Evaluación de la infraestructura peatonal y ciclista en Granadilla y San Pedro

DIRECCIÓN GENERAL DE INGENIERÍA DE TRÁNSITO
DEPARTAMENTO DE SEÑALIZACIÓN VIAL

MOPT-03-05-01-0034-2022

11. Resumen La Dirección General de Ingeniería de Tránsito, a través del Departamento de Señalización Vial, realiza un diagnóstico de la nueva infraestructura peatonal y ciclista, en los distritos de Granadilla en Curridabat y San Pedro en Montes de Oca, mediante inspección de campo.

Figura 5. Demarcación de paso peatonal sin semáforo peatonal, Calle 87.
Fuente. Elaboración propia, 2021.

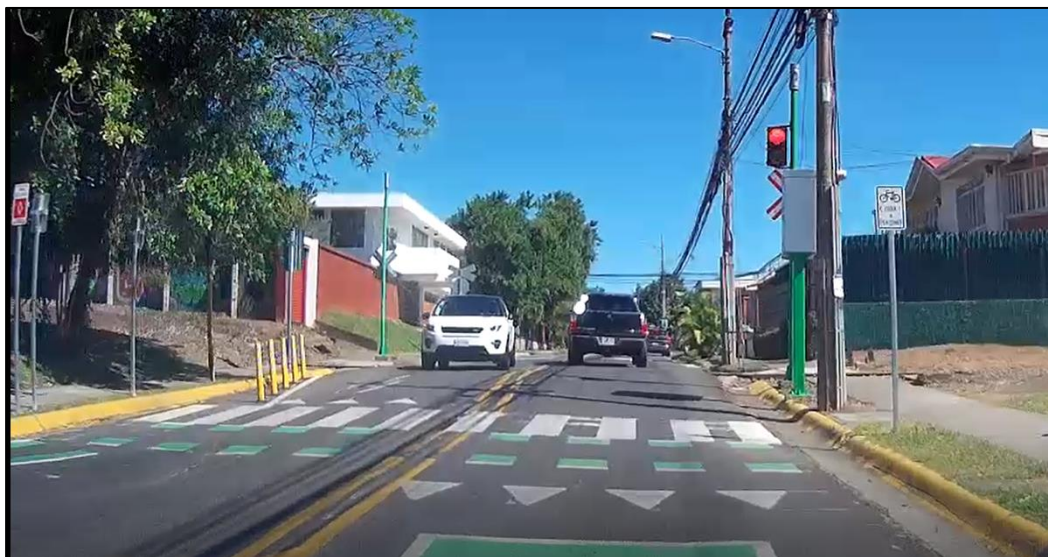
Sobre las calles 87 y 93, se observó casos de demarcación de paso peatonal sin el complemento de un semáforo peatonal y/o alguna otra señalización que proteja a los usuarios de la vía, como se observa en los ejemplos de la Figura 5 y la Figura 6.

3. Pasos peatonales sin semáforo peatonales: Se presentan casos en los que se ha demarcado un paso peatonal sin el complemento de elementos que definan las prioridades de paso, tales como: acera continua, línea de paro, señalización de “ALTO” vertical y horizontal, semáforo peatonal, entre otros. Con lo cual, existe la posibilidad de conflictos entre los usuarios de la vía, por la confusión de las prioridades de paso. Es por ello, que se recomienda realizar acciones que garanticen la seguridad para los diversos usuarios de la vía. Es necesario analizar cada caso

en particular, sin embargo, no se recomienda la demarcación de pasos peatonales sin elementos asociados de seguridad vial.

Figura 8. Arte señal R-9-11.

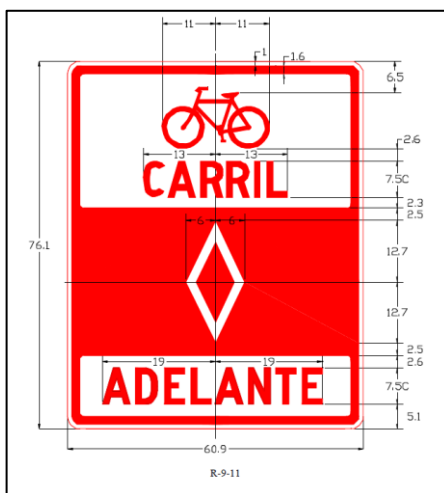
Sobre Calle 87, se tiene una ciclovía tipo segregada, con señalización horizontal y vertical que alerta a los usuarios sobre el correcto funcionamiento de la vía. Sin embargo, se incluye señalización vial vertical que no cumple con las artes y dimensiones del Manual SIECA 2014. Tal y como se observa en la Figura 3 y Figura 4, las señales verticales instaladas son muy pequeñas y no contienen la información requerida (Figura 3), según Manual SIECA 2014.

2. Señalización vial vertical con faltas a la normativa: Las señales verticales, tanto en vías nacionales como cantonales, deben cumplir con los lineamientos indicados en el Manual SIECA 2014; por lo tanto, se recomienda reemplazar aquellas señales verticales, instaladas como complemento a la infraestructura peatonal y ciclista, que no cumplan con la normativa aplicable vigente. Por lo tanto, es necesario revisar las señales con dimensiones y artes distintas a las establecidas en Manual SIECA 2014 y documento MOPT-03-025-01-0917-2019. Por ejemplo, para la señalización de comienzo y fin de carriles exclusivos para ciclistas, se deberán instalar señales con el código R-9-11 con las dimensiones indicadas, modificando únicamente “Adelante” por “Comienza” o “Termina”, ver Figura 8.
